Réf. FSN: 2024-FSN-00019

Avis URGENT de sécurité sur le terrain
Risque d'endommagement du capteur optique dans les produits
Impella lorsqu'ils sont utilisés simultanément et à proximité
immédiate du cathéter de lithotripsie intravasculaire coronaire (LIV)
Shockwave

Concerne* : Toutes les pompes Impella avec SmartAssist (côté gauche) - Impella CP et Impella 5.5

Exemple d'une alarme « Signal de positionnement non fiable » pouvant se produire :

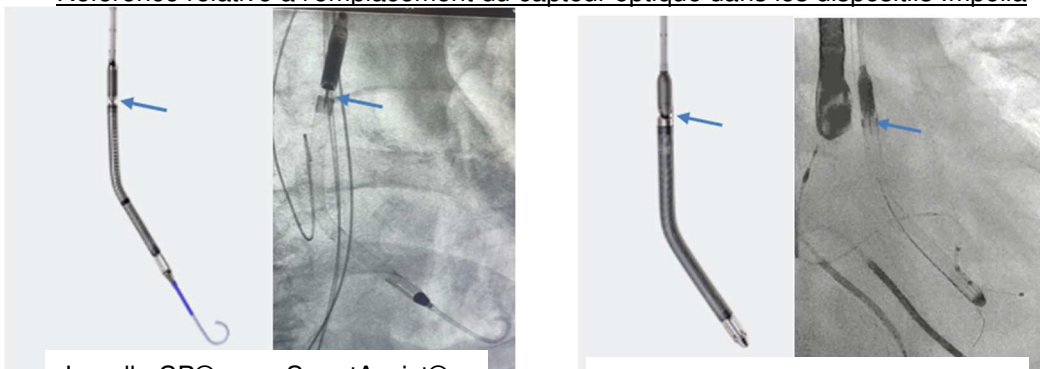
2. Motif de la mesure corrective de sécurité sur le terrain (FSCA)*	
2.	1. Description du problème lié au produit*
	Abiomed a établi l'existence d'un risque d'endommagement du capteur optique dans les produits Impella énumérés ci-dessus lorsqu'ils sont utilisés simultanément et à proximité d'un cathéter de lithotripsie intravasculaire coronaire (LIV) Shockwave activement distribué dans votre pays ou territoire. Une alarme de signal de positionnement non fiable

peut se produire et désactiver par la suite le contrôle de la position de la pompe. La perte du signal de positionnement n'a aucun impact sur le support hémodynamique Impella.

Aucun problème de conception ou de fabrication du produit n'est lié à cette interaction potentielle, et le support hémodynamique ne sera pas affecté par les dommages causés au capteur optique. Abiomed modifiera les modes d'emploi des produits Impella énumérés à la section 1.2 afin d'informer les utilisateurs de ce risque.

Votre autorité sanitaire locale a été informée des les modifications du mode d'emploi décrites à la section 3 de ce courrier. Les modifications comprennent des ajouts à la section « Précautions » et à la rubrique « Gestion des patients ».

Abiomed recommande à l'utilisateur de maintenir une distance adéquate (> 20 mm) entre le dispositif lithotripsie intravasculaire (LIV) et le capteur optique Impella et d'assurer un positionnement optimal du cathéter Impella, la bande de marquage radio-opaque étant située au niveau de l'anneau de la valve aortique.

En cas de dysfonctionnement du capteur optique, surveillez l'hémodynamique du patient et confirmez le positionnement de la pompe cardiaque Impella par imagerie. La pompe continuera de fonctionner mais la surveillance du positionnement et de l'aspiration seront suspendus.
